**AVIS RELATIF À LA PROTECTION
CONTRE LES EVENTUELS EFFETS NOCIFS ET NUISANCES
PROVOQUÉS PAR LES RAYONNEMENTS NON IONISANTS
GÉNÉRÉS PAR DES ANTENNES ÉMETTRICES STATIONNAIRES**

Commune : PROFONDEVILLE - Exploitant : TELENET GROUP

Référence exploitant : NR1021B

Rapport n° 1842 / 2025

Figure 1 : Vue en plan des lieux de séjour et des points de contrôle

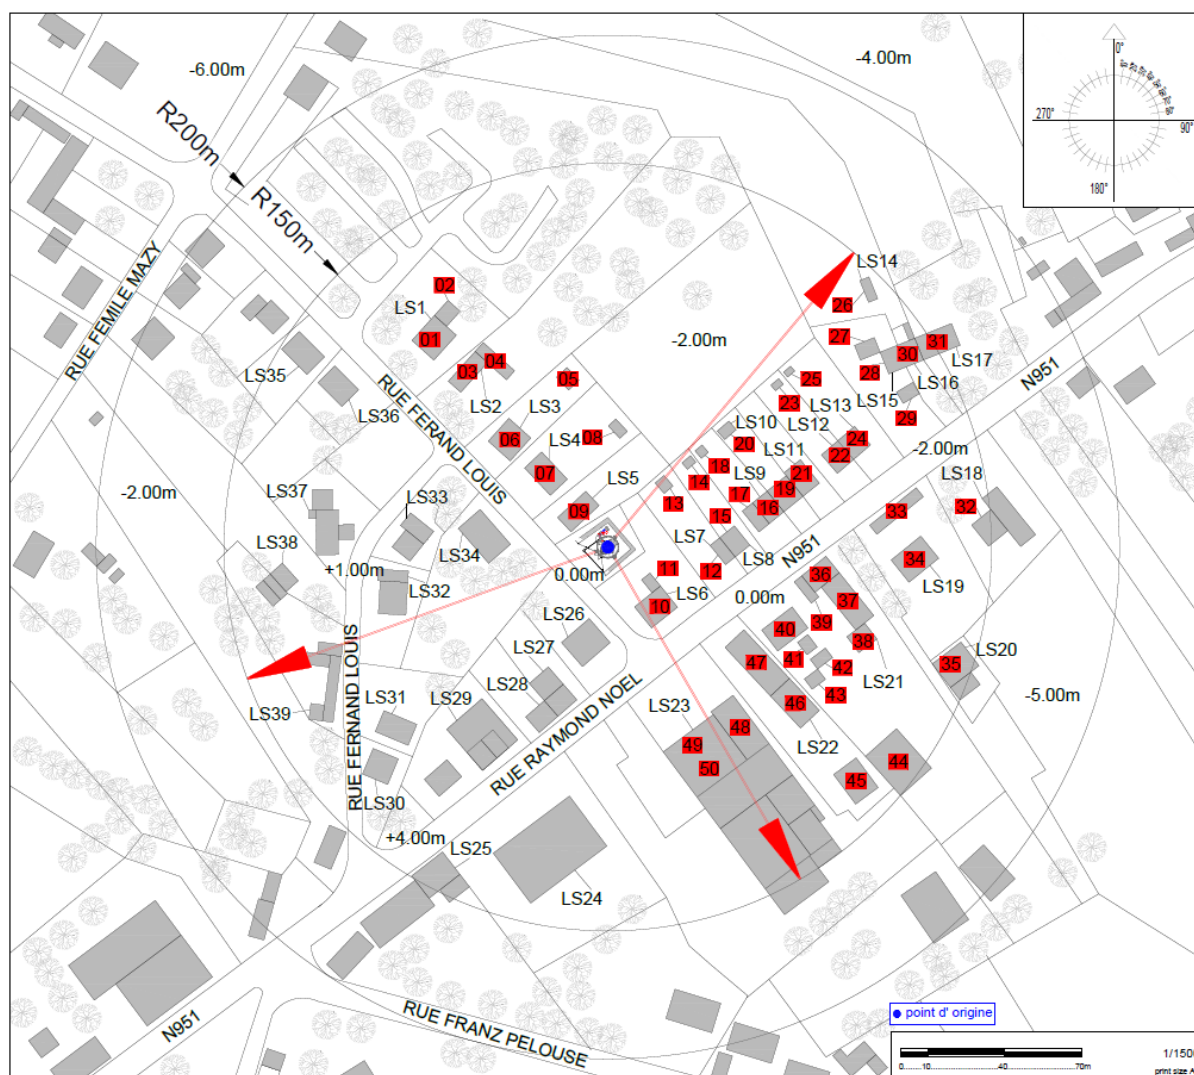
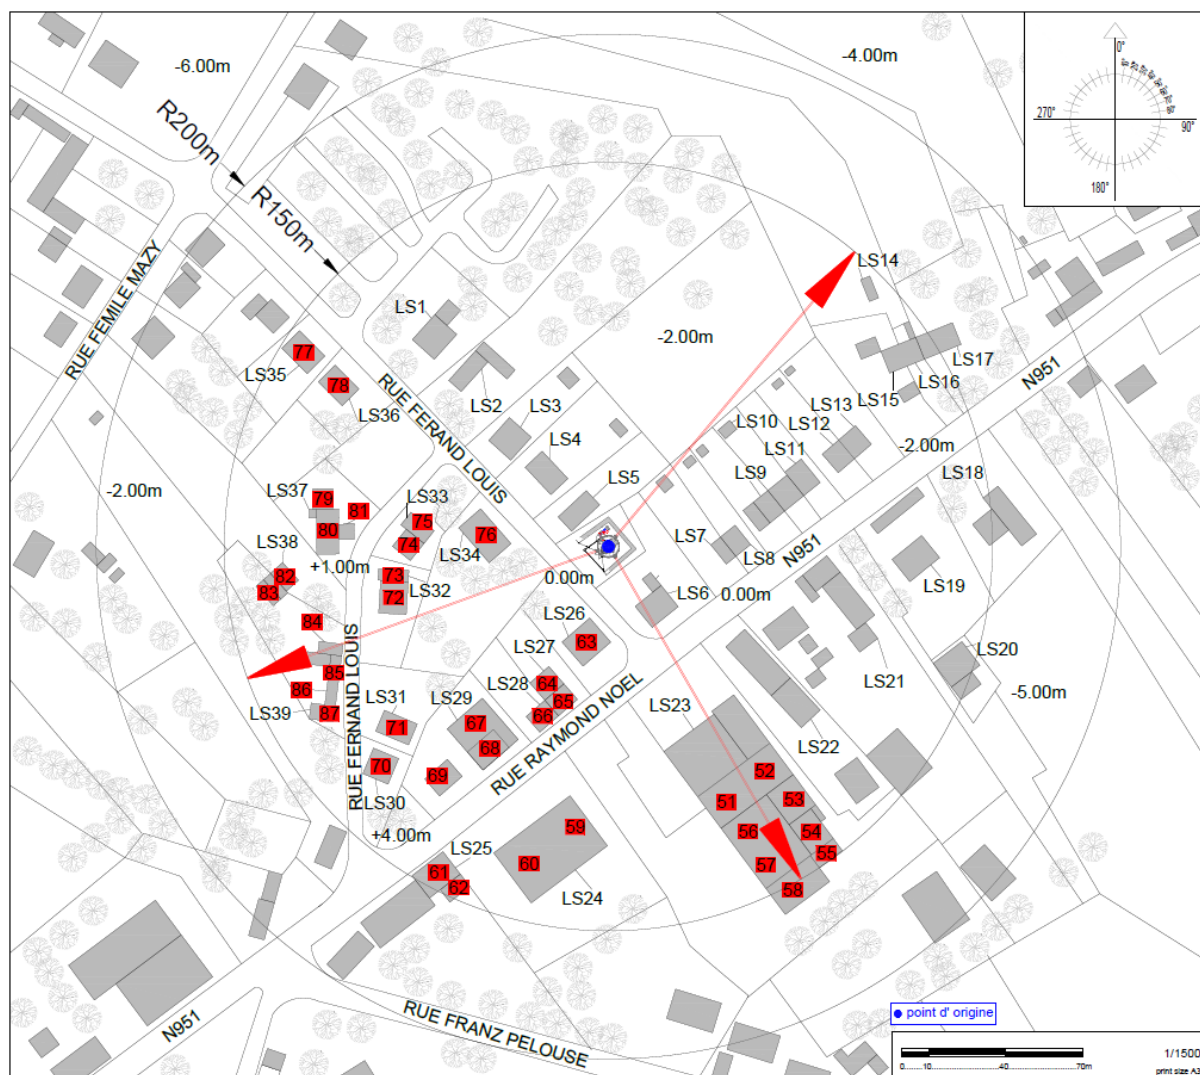
En ce qui concerne les antennes de l'installation mentionnées dans le tableau 1, la distance maximale à laquelle la limite pourrait être atteinte, à l'extérieur, est égale à 136,4 m. S'il n'y a pas de LS à une distance inférieure, les antennes respectent forcément la limite d'immission.

Dans le cas des LS situés à l'intérieur des bâtiments, une atténuation d'obstacle est prise en compte et il en résulte que la distance maximale à laquelle la limite pourrait être atteinte se réduit à 98,0 m.

Figure 2 : Vue en plan des installations d'antennes dans un rayon de 300 mètres autour de l'installation faisant l'objet de la demande d'avis

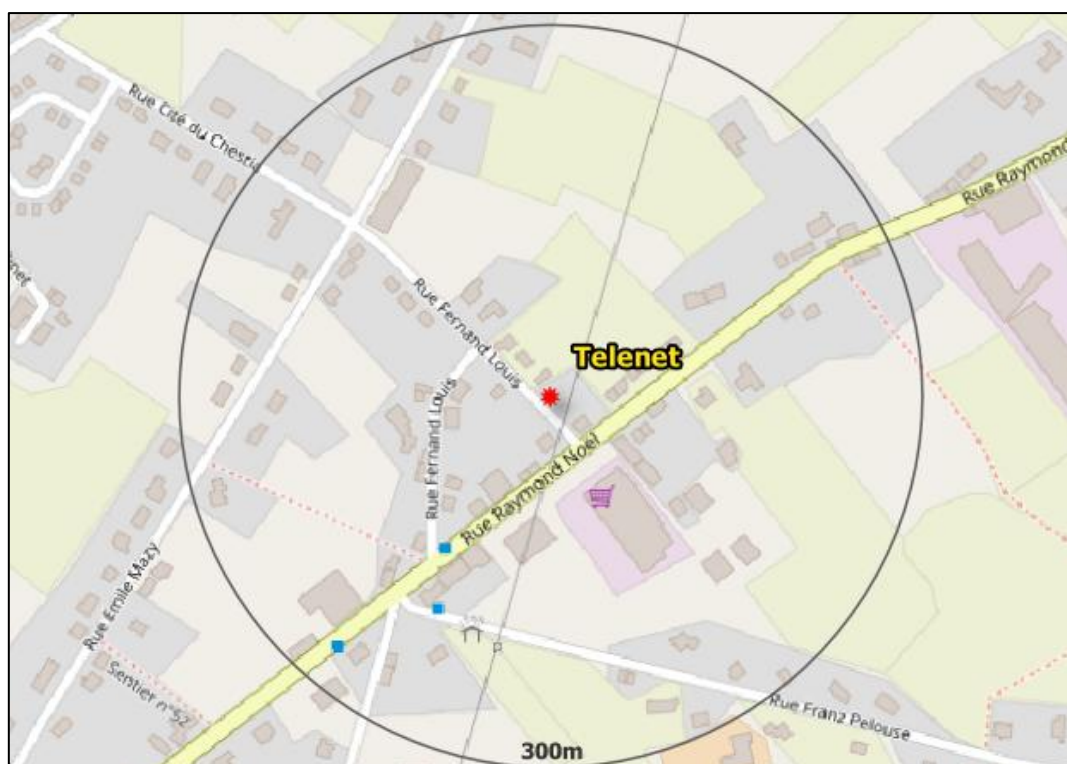
Compte tenu des considérations ci-dessus, il apparaît que l'intensité du rayonnement électromagnétique généré, dans les lieux de séjour situés dans un rayon de 300 mètres autour de l'installation référencée dans le paragraphe 2, par l'ensemble des antennes émettrices stationnaires de l'ensemble des exploitants du même site d'antennes émettrices stationnaires respecte la limite fixée à l'article 4, § 2 du décret.
